改善箇所説明図 ②

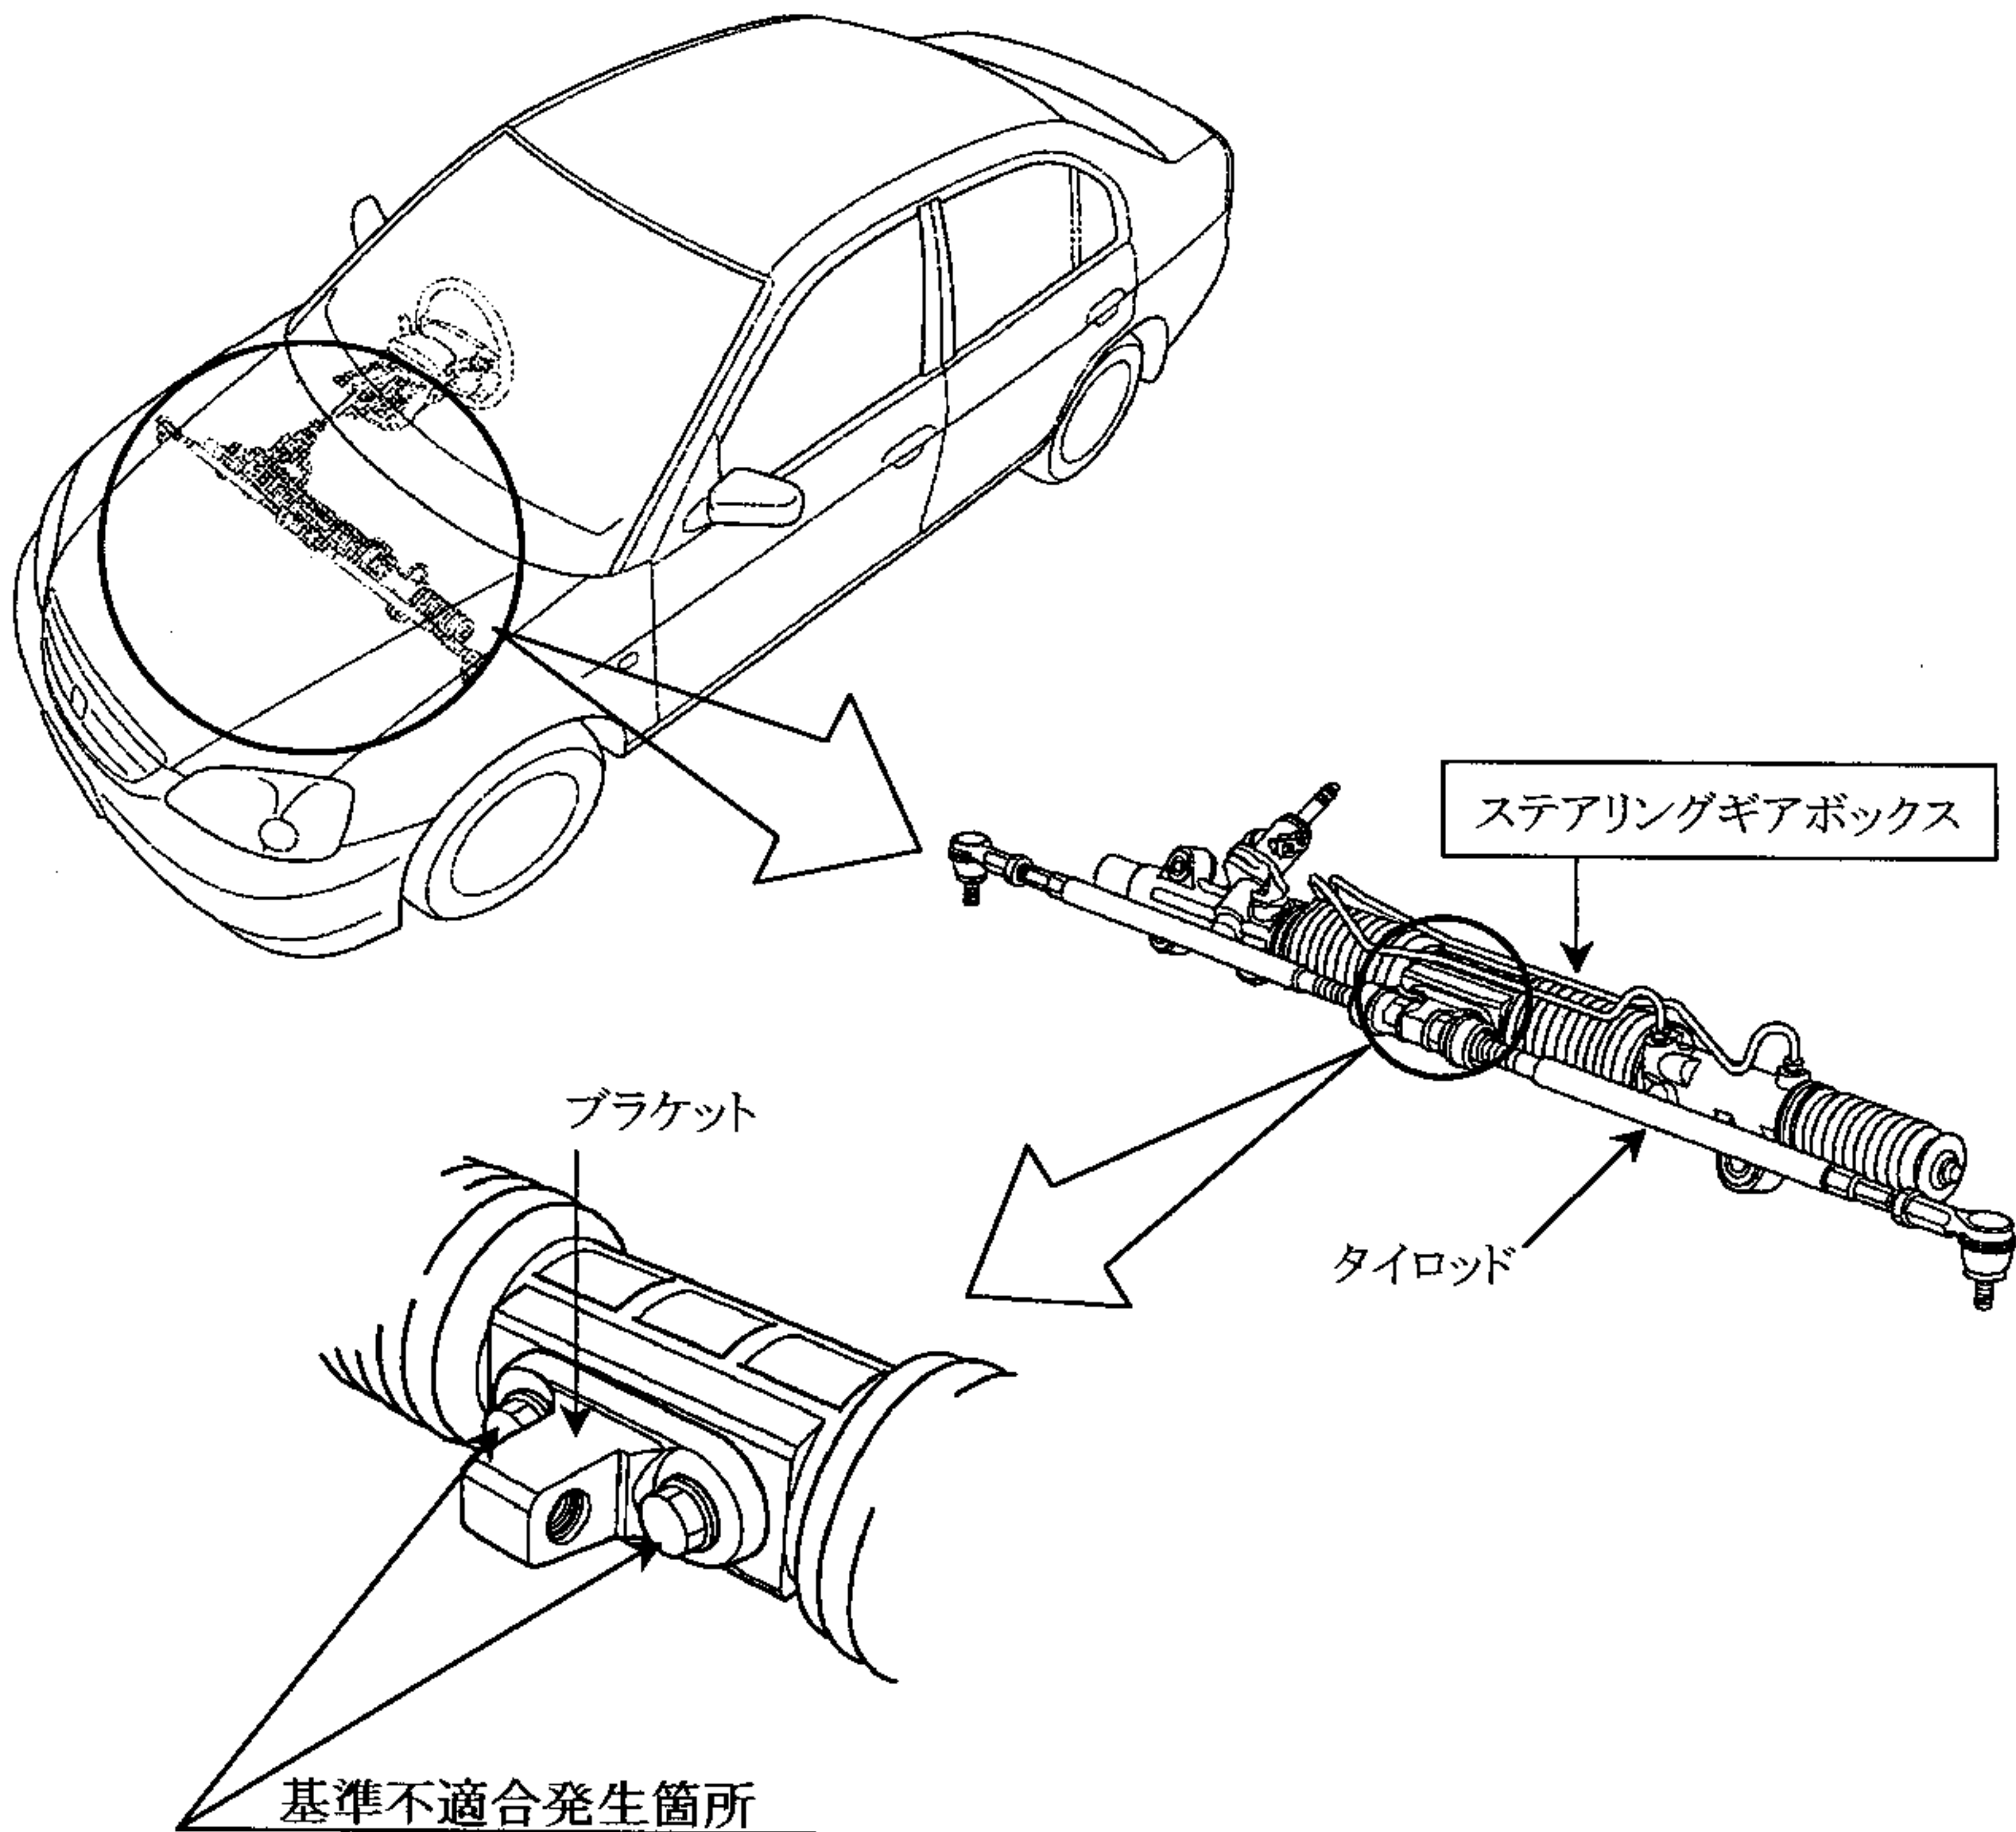
油圧式パワーステアリングのギアボックスにタイロッドを取り付けるブラケットのボルト締め付け力が不足しているため、車庫入れ等の極低速時に据え切り操作を行うと当該ボルトが弛み、そのまま使用を続けるとボルトが折損し、ギアボックスからブラケットが外れるものがある。そのため、ハンドル操作ができなくなるおそれがある。

全車両、ブラケット取り付けボルトの締め付け状態を点検し、締め付け力が不足しているものはステアリングギアボックスを良品と交換する。

識別: ブラケット側の左側タイロッドに黄色ペイントを塗布する。
